Informe Consolidado de Solicitud de Aclaraciones, Rectificaciones y/o Ampliaciones a la Declaración de Impacto Ambiental del Proyecto “Parque Fotovoltaico Bastián Solar”.

Nombre del Proponente : CVE Proyecto Cincuenta y Ocho SpA.

El presente Informe Consolidado de Solicitud de Aclaraciones, Rectificaciones o Ampliaciones (en adelante “ICSARA”) a la Declaración de Impacto Ambiental (en adelante “DIA”) del Proyecto “Parque Fotovoltaico Bastián Solar”, contiene las observaciones generadas en virtud de la revisión de la citada DIA.

Fuente: KMZ adjunto en el Anexo 2 de la DIA

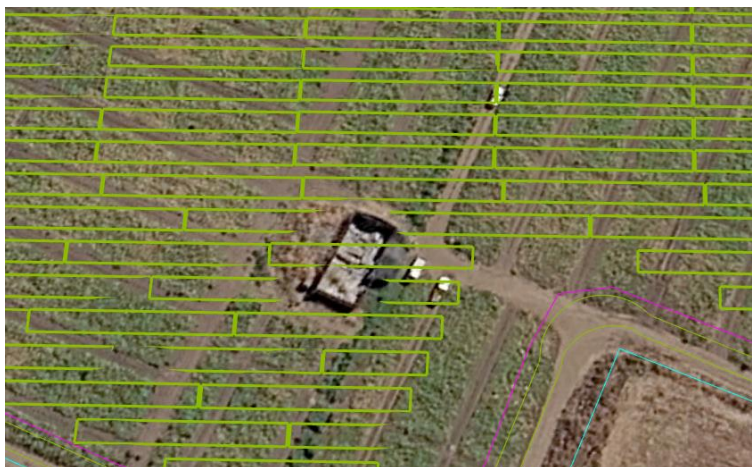
- Respecto de la Bodega albañilería, se evidencia la misma situación que se presenta con el Silo. Adicionalmente, en el interior de la Bodega se encuentran productos químicos de una data no reciente, los cuales corresponden a derivados de productos inflamable (Alcohol Gel y Solución de limpieza en base a Alcohol), por último, esta estructura cuenta con un baño tipo letrina.
